ST250クラス Ninja250吸入口について

【ST250クラス Ninja250エア吸入口について】

【図1】

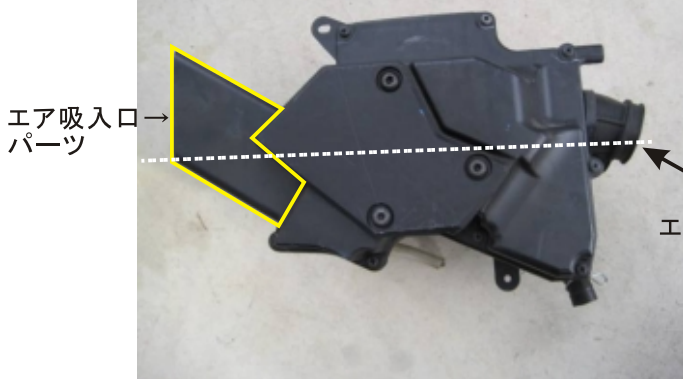
MFJ国内競技規則 ST250技術規則7-3-27(P175)ではエアクリーナー本体の改造がなければ吸入口の改造変更が可能となっております。しかしながら、Ninja250の場合は下記の通り吸入ダクト下限がエアファンネルより低いため、取り外した場合クローズドブリーザー(P167)の保持が出来なくなります。同様にサイドパネルを外した場合も吸入口がファンネルより低くなるため取り外しは認められません。

【図2】

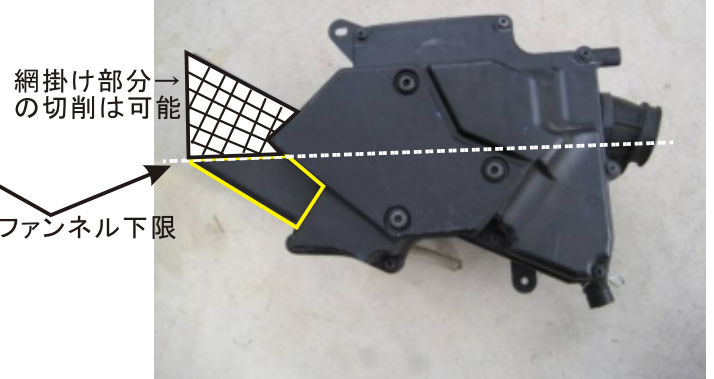
尚、下段図2に示すように、エアクリーナー本体を改造することなく、吸入口のみを改造することは可能です。ただしこの場合も、エアファンネル下限より吸入口が下にならないよう注意して加工してください。

また、吸入口を作り替える場合もエアファンネル下限と吸入口の位置関係に注意して作成し、液体が漏れる事の無いよう、確実に密着、固定してください。

4ストロークエンジンのブリーザーシステム

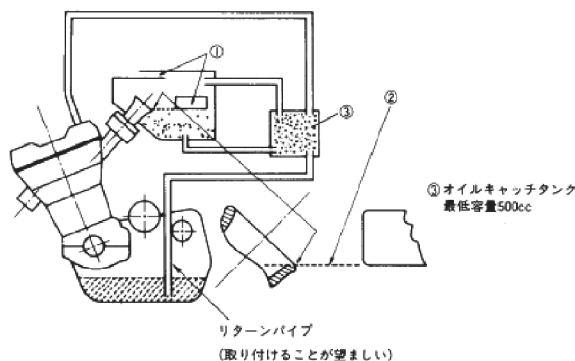
エア吸入口は、エアファンネルの一番低い箇所の水平線よりも上に位置すること。吸入口がこれよりも下にある場合は吸入口に至る吸入通路の底面が少なくとも一部分、水平線の上に位置すること。

ブリーザーシステム（エアクリーナーボックスおよびその他のオイルタンク）は、ドレンパイプが詰まった場合に、合計で最低1,000ccの排出液を確保できる容量を持つこと。
